**Southeast Planning Review and Adjustment Committee /
Comité de révision de la planification de la Commission du Sud-Est**

Staff Report / Rapport du personnel

Subject / Objet: Rezonage de R1 à CG

File Number/ Numéro du fichier : 18-388

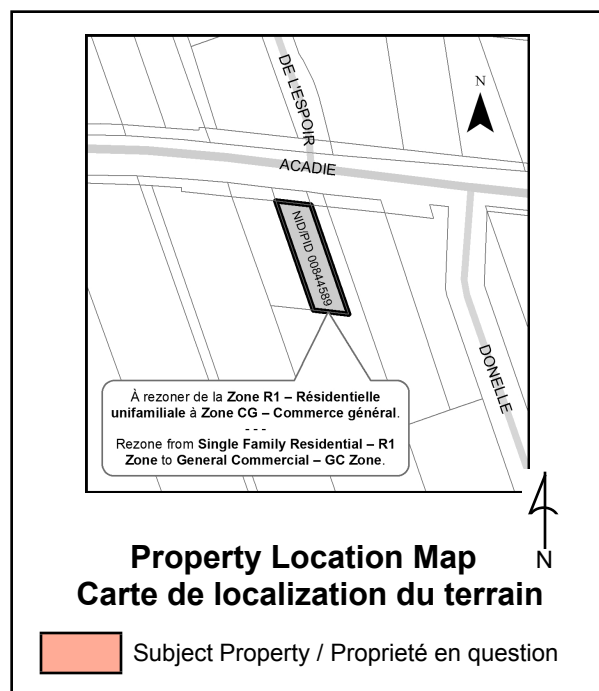
The applicant has proposed two one-way accesses on either side of the existing building. To ensure proper traffic flow and to prevent dust, the accesses must be paved. Directional arrows and language must be clearly indicated on the pavement. Village staff and the local Fire Chief were contacted for comments with the proposed access, neither had any concerns. */ Le requérant a proposé deux accès à sens unique de chaque côté de l'immeuble existant. Pour assurer une circulation adéquate et pour prévenir la poussière, les accès doivent être pavés. Des flèches directionnelles doivent être clairement indiquées sur la chaussée, ainsi que le langage. Le personnel du village et le chef des pompiers locaux furent contactés pour des commentaires concernant l'accès proposé et ils n'avaient aucune préoccupation.*

Curbing should be installed along both accesses and at the end of each parking space. Due to the sloping geography of the site (downhill from east to west), curbing needs to be installed along the western property line to prevent vehicles from rolling downhill. Curbing should also be placed in between the building and the access to prevent any collisions with the building. Along the eastern property line, curbing and a barrier as shown on the site plan should be erected to prevent vehicles from using the neighbouring access. */ Des bordures devrais être installées le long des accès et à la fin de chaque espace de stationnement. Due à la géographie inclinée du site (descente d'est en ouest), la bordure doit être installée le long de la ligne de propriété ouest pour empêcher les autos de rouler vers le bas.*

There is a significant slope in the front portion of the property where the one-way exit is proposed. As indicated on the site plan, the applicant has proposed to build a retaining wall in this area and to level out the slope. This retaining wall needs to be designed and approved by a licensed engineer. Curbing should also be placed along this area to prevent vehicles from going over the edge. */ Il y a une pente notable sur la portion avant de la propriété où la sortie à sens unique est proposée. Tel qu'indiqué sur le plan du site, le requérant a proposé de construire un mur de soutènement dans cette région et de stabiliser la pente. Ce mur de soutènement a besoin d'être conçu et approuvé par un ingénieur agréé. Des bordures devraient aussi être placées le long de cette zone afin d'empêcher les voitures de passer par-dessus le bord.*

Although staff is recommending that the accesses be paved, the parking area in the rear yard may be made of a stable surface as specified in paragraph 31.1(1) a) of the Cap-Pelé Rural Plan. The parking spaces should be delineated as shown on the site plan, as the angled design of the parking informs the one-way traffic flow of the site. */ Bien que le personnel recommande que les accès soient pavés, l'aire de stationnement de l'arrière pourrait être fait d'une surface rigide tel que spécifié dans l'alinéa 31.1(1) a) du Plan rural de Cap-Pelé. Les espaces de stationnement devraient être définis tel qu'indiqué sur le plan du site, puisque le design en angle du stationnement informe la circulation à sens unique du site.*

licensed New Brunswick engineer is required to show how water will drain towards the ditch at the access with Acadie Road. The drainage plan needs to be approved by Village Staff. / *Due à l'augmentation de surfaces imperméables et à la nature en pente du site, un plan de drainage préparé par un ingénieur du Nouveau-Brunswick licencié est requis afin de démontrer comment l'eau sera drainé vers le fossé de l'accès de la rue Acadie. Le plan de drainage doit être approuvé par le personnel du village.*

Water to the building is provided by a well that is in the rear yard. On the site plan, the area where the well is located is not accessible to vehicles because of curbing requirements along the accesses and the parking spaces. Staff contacted the Department of Environment for comments regarding the use of the existing well for a commercial use. The Department indicated that it has no concerns if water usage is below 50 cubic meters of water per day. The Department also indicated that the owner should have its water tested at least twice a year to ensure proper quality. / *L'eau de l'immeuble est fournie par un puits dans la cour arrière. Sur le plan du site, la zone du puits n'est pas accessible aux véhicules à cause d'exigences de bordures le long des accès et des espaces de stationnement. Le personnel a contacté le ministère de l'Environnement pour des commentaires concernant l'utilisation du puits existant de façon commerciale. Le ministère n'a indiqué aucune préoccupation tant que l'utilisation de l'eau est dessous 50 mètres cubiques d'eau par jour. Le ministère a aussi indiqué que le propriétaire devrait avoir son eau testée au moins deux fois par an pour en assurer la qualité.*

The applicant has shown places on the site plan where signs can be placed to ensure proper traffic flow. These signs should be conceived in conformity with paragraph 35.1(5) of the Cap-Pele Rural Plan. / *Le requérant a démontré des endroits sur le site où des panneaux peuvent être placés afin d'assurer une bonne circulation. Ces panneaux devraient être conçus conformément à l'alinéa 35.1(5) du Plan rural de Cap-Pelé.*

The applicant is proposing parking in the front yard, including one mobility space. Comments received from the village specify that no parking space should be located in the right-of-way of Acadie Road. The mobility parking must be paved and adequately signed as specified in the Barrier-Free Design Building Code Regulation. / *Le requérant propose de stationnement dans la cour avant, incluant un espace de mobilité. Les commentaires reçus par le village spécifient qu'aucun espace de stationnement ne devrait être dans le droit de passage de la rue Acadie. Le stationnement de mobilité doit être pavé et adéquatement affiché, tel que spécifié dans le Règlement sur l'accès facile du Code du bâtiment.*

- a)** That the accesses must be paved from Acadie Road until the rear of the house and must clearly be marked with the use of directional arrows and the words 'ENTER/ENTRÉE' and 'EXIT/SORTIE' to indicate proper traffic flow as demonstrated on the site plan; / *Que les accès soient pavés du chemin Acadie jusqu'à l'arrière de la maison et soient clairement indiqués avec des flèches directionnelles et les mots « ENTER/ENTRÉE » et « EXIT/SORTIE » afin de démontrer le propre sens de circulation appropriée comme indiqué sur le plan de site;*

- e)** That the area immediately to the rear of the house, in between the accesses and the parking, be blocked to vehicular traffic, as shown on the site plan; / *Que l'endroit directement en arrière de la maison, entre les accès et le stationnement, soit bloqué aux véhicules, comme démontré sur le plan de site;*

- k)** That the retaining wall required for the exit lane as shown on the site plan must be designed and approved by a licensed New Brunswick Engineer; / *Que le mur de soutènement requit pour la voie de sortie démontrée sur le plan de site soit conçu et approuvé par un ingénieur autorisé au Nouveau-Brunswick;*

- o)** That the site be developed in general conformance with the site plan; / *Que le site soit développé en conformité générale avec le plan de site;*
